TRATTA A.V. /A.C. TERZO VALICO DEI GIOVI PROGETTO ESECUTIVO

ALLEGATO ALL'ORDINE DI SERVIZILI N. 26

GALLERIA NATURALE DI VALICO SCAVO IN MECCANIZZATO - BINARIO PARI E DISPARI Relazione di confronto PD/PE

Profilo longitudinale - binario pari

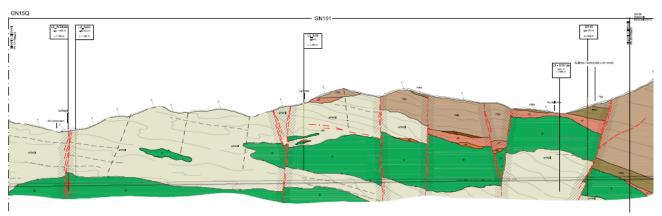
Nella presente relazione si descrivono le modifiche intervenute nel progetto esecutivo per la tratta di galleria di Valico prevista in PD con scavo in tradizione e a seguito della presente modifica tecnica con scavo in meccanizzato.

2.2. Carpenteria

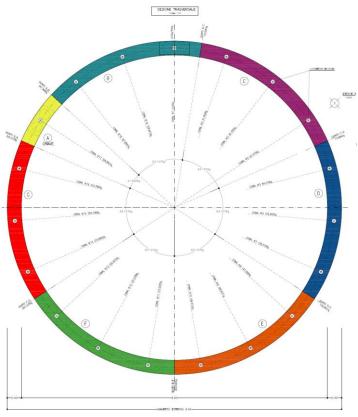
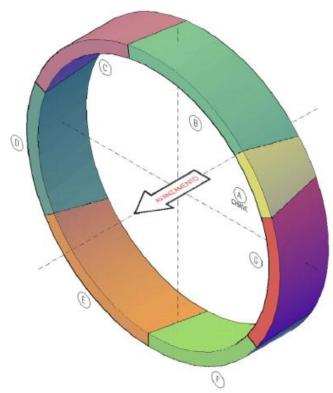
Le gallerie di raggio interno pari a 4.30m e spessore del rivestimento di 40cm.

L'anello è costituito da 6 conci + il concio di chiave.

La modifica tecnica comporta l'attraversamento di zone tettonizzate alle massime coperture e si prevede l'adozione di carpenteria a resistenza maggiorata Rck = 60 MPa (carpenteria tipo "3") e aramtura costituita da ferri 14 \varnothing 20 tipo "3").
